Dato: **04.09.2023**  
Saksnr.: **2023/54980**  
Dok.nr.: **1**  
Saksbehandler:  
Ingrid Tau Strand  
Oanes

## **Karmøy kommune - fv 511 - gnr 54 bnr 28 - intern veg - avkjørsel - tilbakemelding**

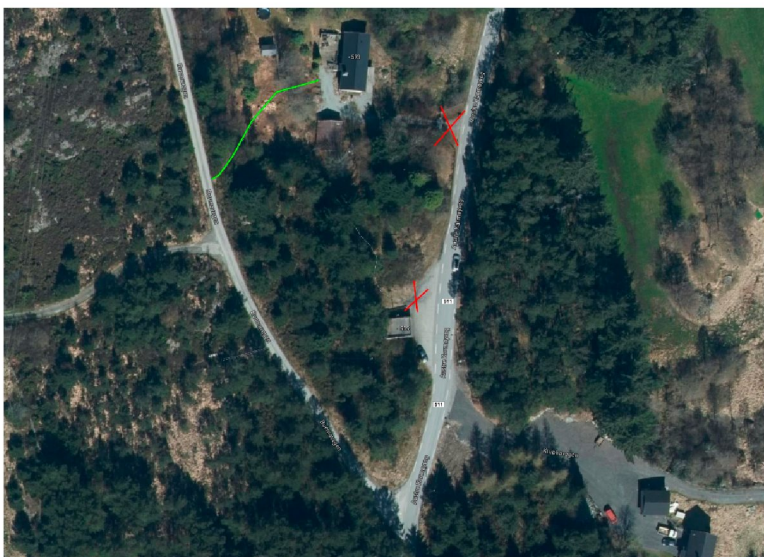
Det ønskes å lage en intern grusveg på eiendommen, blant annet for å få bedre eller enklere tilkomst. Vi ser at tiltaket i praksis vil medføre ny avkjørsel på eiendommen ifølge beskrivelsen og situasjonsplanen. Dette kan vi ikke tillate.

Vi ønsker heller ikke en flytting av avkjørsel til «tidligere kiosk», fordi på grunn av nærhet til kryss Klubbavegen og Burmavegen.

Søk kommunen om å opparbeide ny avkjørsel til kommunal veg Burmavegen. Dette vil medføre at eksisterende avkjørsel må stenges, som vist på bilde. Vi ønsker ikke at det skal være avkjørsel ved «kiosk» på nr. 575.

Vi anbefaler følgende for å få bedre og tryggere tilkomst til deres eiendom:
